**Rechenberg-Bienenmühle OT Clausnitz,
Aufstellung des vorhabenbezogenen B-Plans „Sondergebiet Photo-
voltaikanlage Mühlweg Clausnitz“ sowie 2. Änderung des Flächen-
nutzungsplans**

- Ihre Bitte um Fachstellungnahme im Rahmen der Beteiligung als TÖB

Anlage: Denkmalkartierung, Stand November 2021

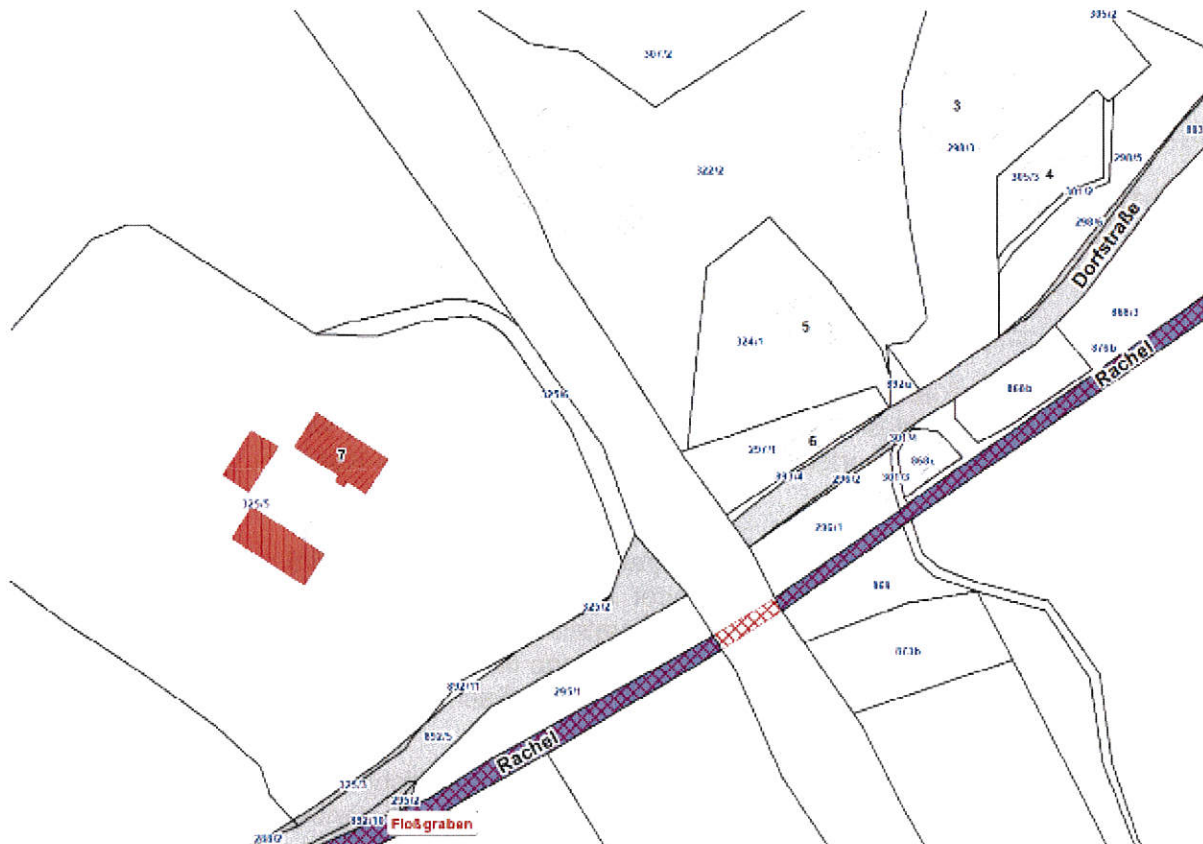
Der Geltungsbereich des B-Plans grenzt direkt an das Flurstück 325/5,
auf dem sich das o. g. Kulturdenkmal befindet. Die in den Planunterlagen
dargestellte Modulanordnung bezieht den gesamten Geltungsbereich ein.
Durch die bauliche Nähe entfaltet die geplante Anlage mit den 4 m hohen
Modulen erhebliche Wirkung auf die gemäß § 12 SächsDSchG ge-
schützte Umgebung des o. g. Kulturdenkmals.

Aus fachlich-konservatorischer Sicht ist daher die südwestliche Bau-
grenze zu verändern, d. h. die Baugrenze ist i. S. eines Mindestabstandes
zwischen dem o. g. Kulturdenkmal und den geplanten Modulanordnungen
mindestens bis auf die in der Planzeichnung dargestellte südöstlichen Li-
nie „Umgrenzung von Flächen, die von Bebauung freizuhalten sind“ zu

verändern. Entlang dieser Baugrenze ist eine immergrüne, mind. 4,50 m hohe Bepflanzung als Sichtschutz vorzusehen.

In der Anlage übersenden wir Ihnen den Auszug der Denkmalkartierung des LfDS, Stand November 2021. Wir bitten darum, das o. g. Kulturdenkmal gemäß Planzeichenverordnung (PlanZV) nachrichtlich in die Planungsunterlagen für die weitere Bearbeitung zu übernehmen.
